Modulo per la presentazione delle osservazioni per i piani/programmi/progetti sottoposti a procedimenti di valutazione ambientale di competenza statale

ID: Codice procedura (ID_VIP/ID_MATTM): 12691

“Progetto di un impianto eolico denominato “Pitigliano” ubicato nei comuni di Pitigliano (GR) e Sorano (GR) costituito da 20 (venti) aerogeneratori di potenza nominale 7,0 MW per un totale di 140,0 MW con relative opere connesse ed infrastrutture indispensabili”

Immagine 1. Vincoli ex art. 136 del CBC dal PIT della Regione Toscana e zona approssimativa dove è progettato l'impianto industriale.

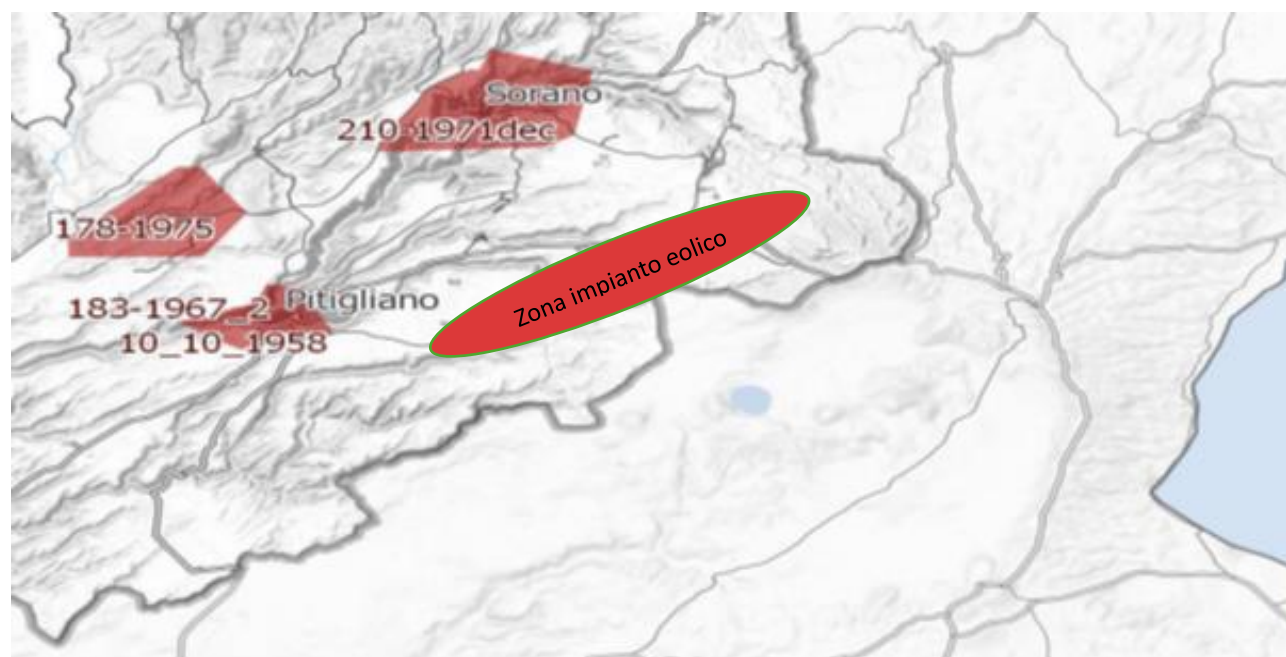
Al contrario si evidenzia che l'impianto eolico industriale citato non solo ricadrebbe con tutti e 20 gli aerogeneratori all'interno delle fasce di rispetto di 3 km di due vincoli paesaggistici di notevole interesse pubblico esistenti nella Regione Lazio e con una parte di essi nel vincolo paesaggistico del Centro abitato di Sorano (GR) quindi in aree non idonee all'installazione di impianti di energia rinnovabile. Addirittura, alcuni aerogeneratori sarebbero ubicati a poche centinaia di metri dai perimetri dei due vincoli paesaggistici laziali ex art 136 del CBC.

Inoltre, come sostiene la Proponente parte dell'impianto si verrebbe a trovare a 3,5 km dal centro abitato di Sorano. Infatti, tre degli aerogeneratori WTG 08, 09, 10 sono addirittura all'interno delle fasce di rispetto dei 3 km del suo vincolo paesaggistico di notevole interesse pubblico ex art 136 del CBC. Si evidenzia che così si crea

un'ulteriore incompatibilità con la tutela del Paesaggio.

Immagine 3. Cumulo di una parte di impianti eolici, fotovoltaici e geotermici industriali in progettazione ed esistenti intorno all’eolico industriale “Pitigliano”.

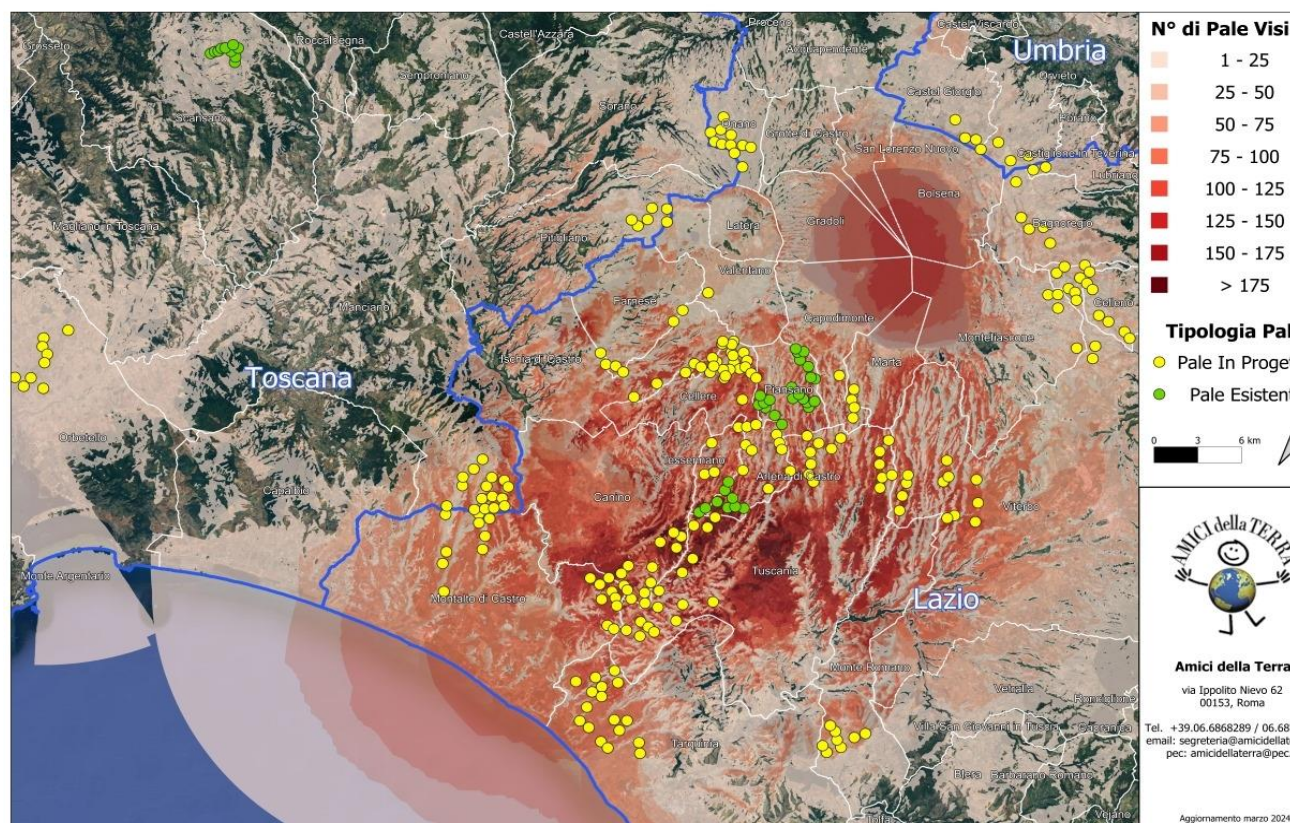
Beni Culturali “*Ambito paesaggistico, geologico e geomorfologico dell’orlo della caldera di Latera ...*” Non vengono nemmeno citati gli impianti eolici in progetto al MASE, il “Rempillo” (6 aerogeneratori) e un altro in verifica amministrativa di 14 aerogeneratori e 72, 6 MW. Ad oggi nei territori di Pitigliano, Sorano e in quello limitrofo potenzialmente potrebbero essere insediati 40 aerogeneratori alti 200 metri e larghi 170. Ma la proponente non cita neanche altri impianti che creerebbero il cumulo e quindi maggiore impatto. Infatti, sul territorio della “Città del Tufo” (Sorano e Pitigliano) impatterebbero anche l’impianto eolico “Montarzo” di Onano con 13 aerogeneratori con le dimensioni ricordate, l’altro eolico industriale nel territorio di Valentano con sette aerogeneratori (stesse dimensioni), gli impianti di Farnese con un minieolico di 3 Torri alte 60 metri già installate in località Poggio del Crognolo e l’impianto eolico industriale “Vallerosa” (7 aerogeneratori alti 200 metri e larghi 158 metri) in procedura VIA presso la Regione Lazio. Inoltre, altri impianti del minieolico già presenti a Valentano, Cellere e Piansano e due progetti eolici industriali con le stesse dimensioni (200 m x 170 m) nel Comune di Ischia di Castro. La valutazione del cumulo non prende neanche in considerazione gli impianti industriali di fotovoltaico e agrivoltaico in progetto a Farnese, Valentano, Ischia di Castro, Cellere. L’impianto geotermico in procedura Via al MASE, progettato nella Caldera di Latera. Quindi è stata effettuata una valutazione del potenziale impatto cumulativo non veritiera a dispetto di quanto affermato dalla proponente che sostiene di aver preso in considerazione uno spazio di 10 km intorno al suo impianto per gli impatti che si creerebbero.

IMMAGINE n 5. Mappa eolici elaborata dall'Associazione Amici della Terra. La mappa evidenzia il cumulo degli impianti tra Lazio e Toscana.

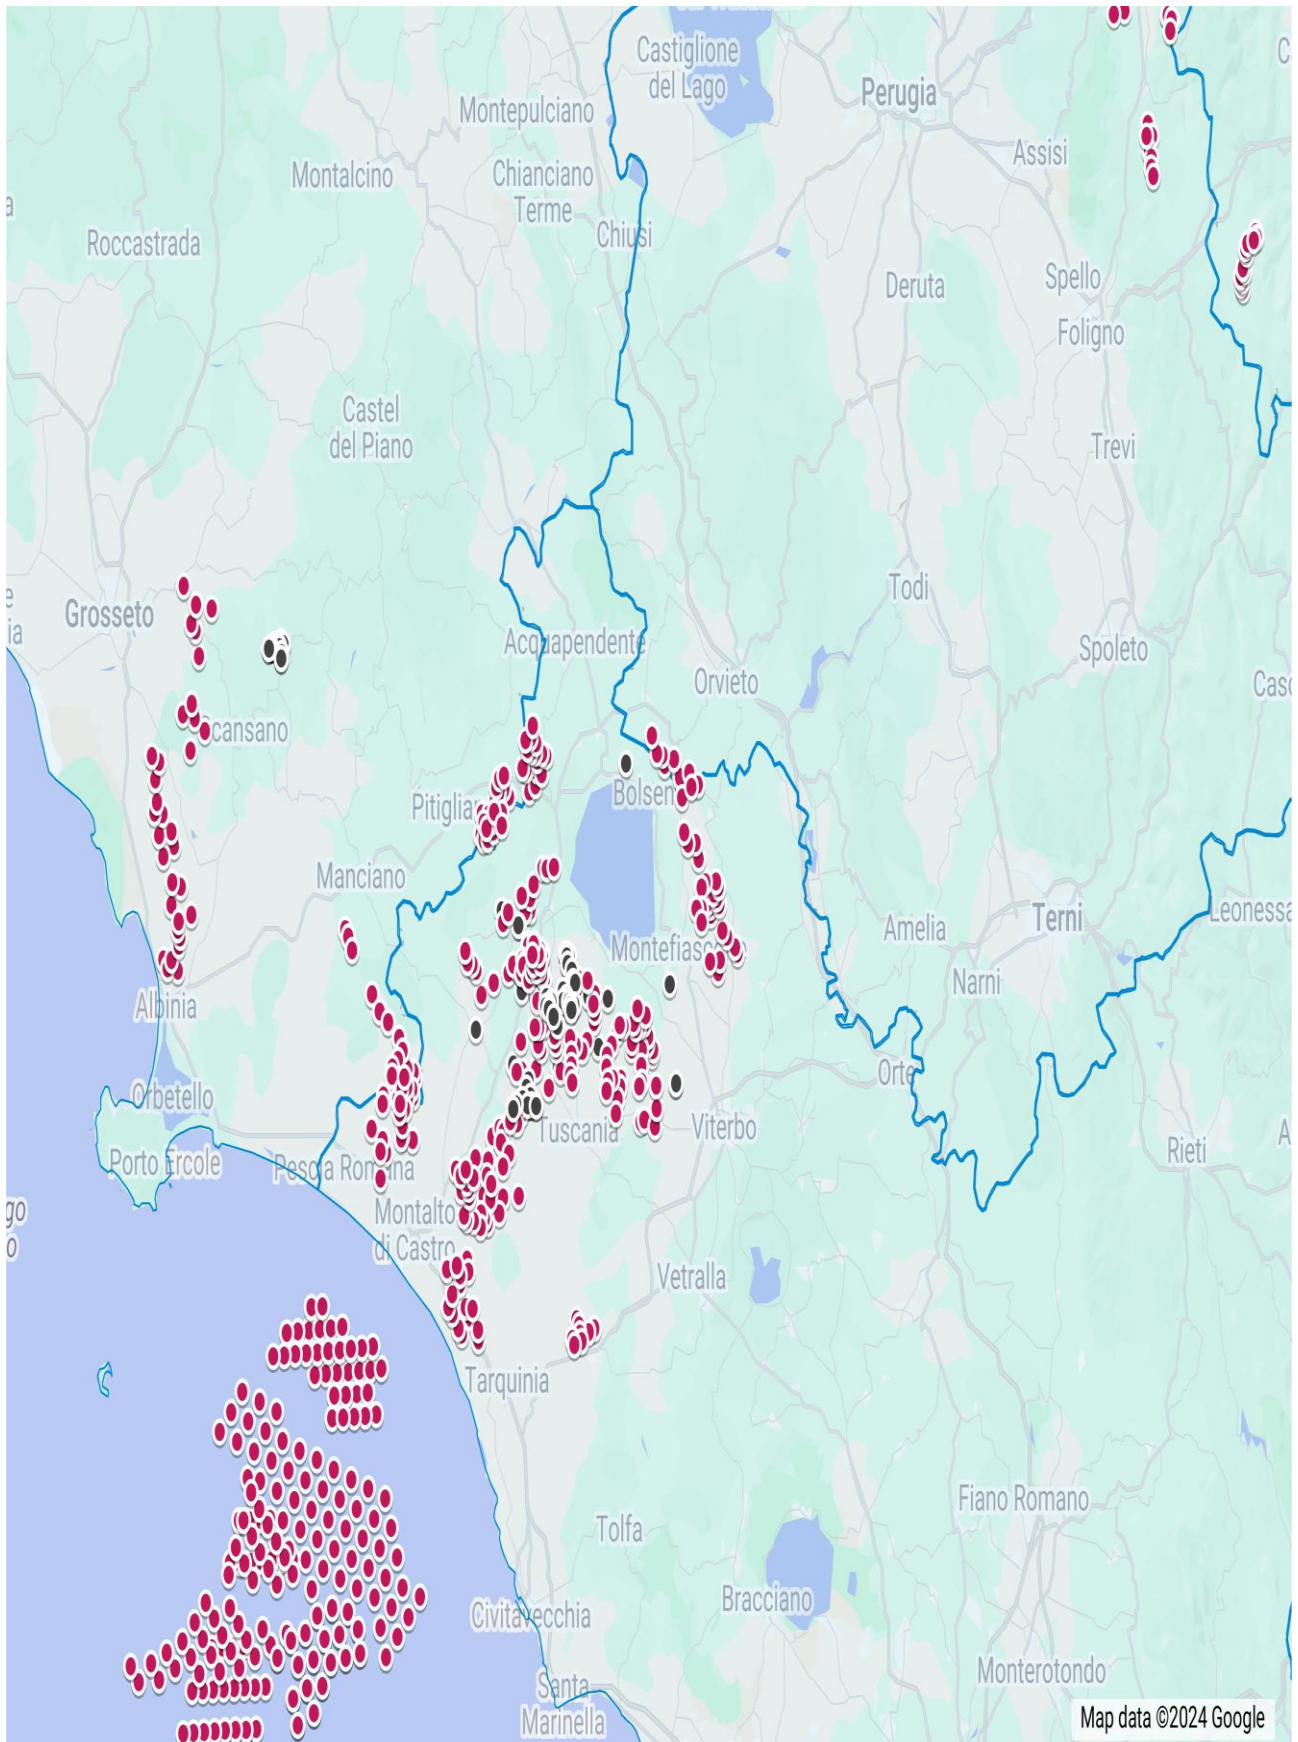
Riguardo al cumulo degli impianti FER, le mappe prodotte dalla proponente riguardano, come già evidenziato, soltanto una parte molto piccola degli impianti FER dell'area intermedia e vasta e in particolare di quelli eolici che contribuiscono a creare un notevole cumulo e la saturazione del territorio tosco laziale. Riguardo al cumulo dei soli impianti eolici si riporta la mappa dell'intervisibilità degli impianti eolici elaborata dall'Associazione nazionale “Amici della Terra”.

Se agli impianti eolici rappresentati qui sopra che non comprendono sia l'impianto eolico Pitigliano e le altre 14 pale del progetto eolico in verifica amministrativa sempre nel territorio di Pitigliano si aggiungono i migliaia di ettari (7000 fin'ora) di territorio occupato dagli impianti fotovoltaici e agrivoltaici e dalle altre tipologie appare chiaro il numero spropositato degli impianti FER nella bassa toscana e nella Tuscia.
